(pieczęć Zakładu Kominarskiego)
KOMINIARSKA SPÓŁDZIELNIA PRACY
"ŚW. FLORIAN" we Wrocławiu
FUNKCJONOWY ZAKŁAD KOMINIARSKI NR 17
WAŁBRZYCH
TEL: 58-310 57CZAWNO ZDRÓJ
ul. Półana 1, tel. (074) 843-27-32
NIP 895-000-20-5 z wyników przeprowadzonych oględzin - ekspertyzy urządzeń grzewczo-kominowych

Opinia Nr 005140

w budynku przy ul. Dobrowskiego nr 40/3 w Wałbrzychu
dotycząca urządzeń grzewczo-kominowych używanych przez
B.O.U. Biały Kamień

SZKIC ORIENTACYJNY

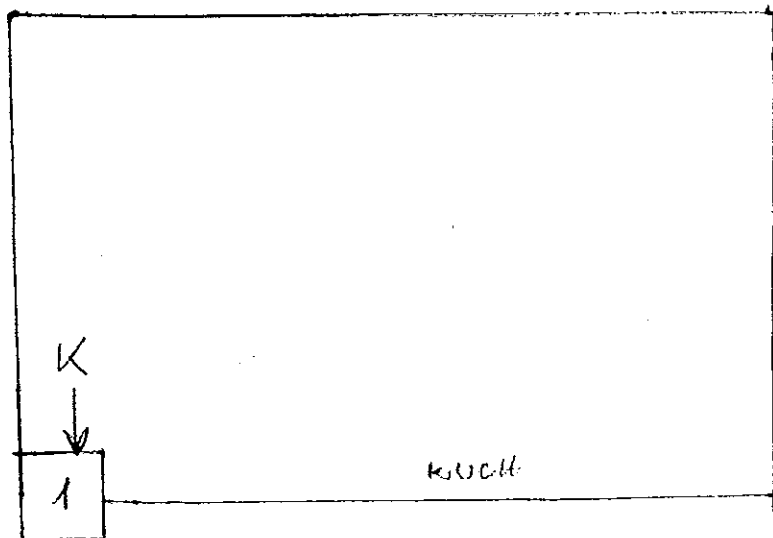
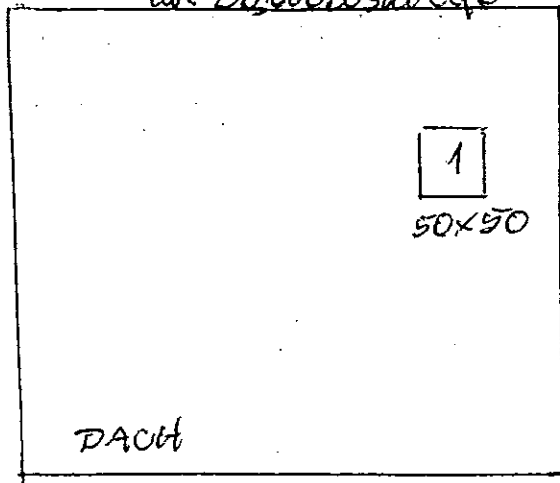
1. Przewód kominowy nr. 1 (50x50cm) można przerwać i do podłączenia pieca kuchennego.
2. Wentylacja nawiewna kuchni istniejąca przez ścianę ponad dach prawidłowa.
3. Wentylacja nawiewna Ø 150 z zewnątrz prawidłowa.
